Epur Nature : Filière Combipur®

OBJECTIFS ET LIMITES DE L'ÉVALUATION

Cette fiche vise à donner un **premier retour sur les points forts et les limites** de la filière Combipur®, proposée par le constructeur Epur Nature.

Figure 2 Schéma du Filtre Recirculé à Support Grossier de la filière Compipur (Epur Nature)

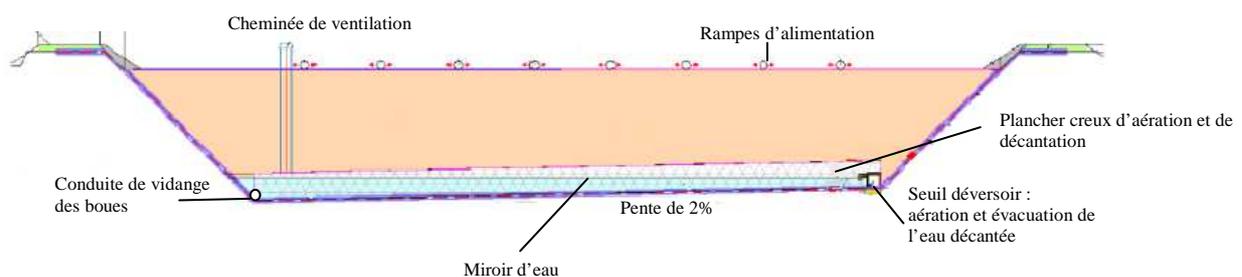
- Peu de retours sur l'alimentation par **rampes fixes** (expérience allemande³) de filtres de conception similaire à des LB. Un sprinkler est classiquement utilisé sur les LB.

- Il subsiste des incertitudes quant à l'efficacité de **décantation des MES** et de vidange du plancher décanteur (pente faible, 1 à 2 points d'évacuation, obstacle au glissement). Enjeu particulier au démarrage de la station (avant constitution de la couche de matières organiques sur le 1^{er} étage de filtre planté). La filtration des MES de la filière FPR classique est sécurisée par le 2^e étage de FPR composé de sable.

- Peu de points d'accès au plancher décanteur et à la cloison siphonide pour un contrôle de la bonne décantation et de l'efficacité du soutirage des boues (présence d'un regard de visite qui donne un accès au fond du FRSG, proche du canal de sortie).

- Compétences de l'exploitant en électro mécanique requises.
- Performances du système d'alimentation du FRSG à confirmer. Peu de retour sur le fonctionnement de LB équipés de rampes d'alimentation.

- Efficacité de décantation des MES et sous-tirage des boues dans le plancher décanteur restant à démontrer. Peu de points d'accès au plancher décanteur et à la cloison siphonide pour leur contrôle.
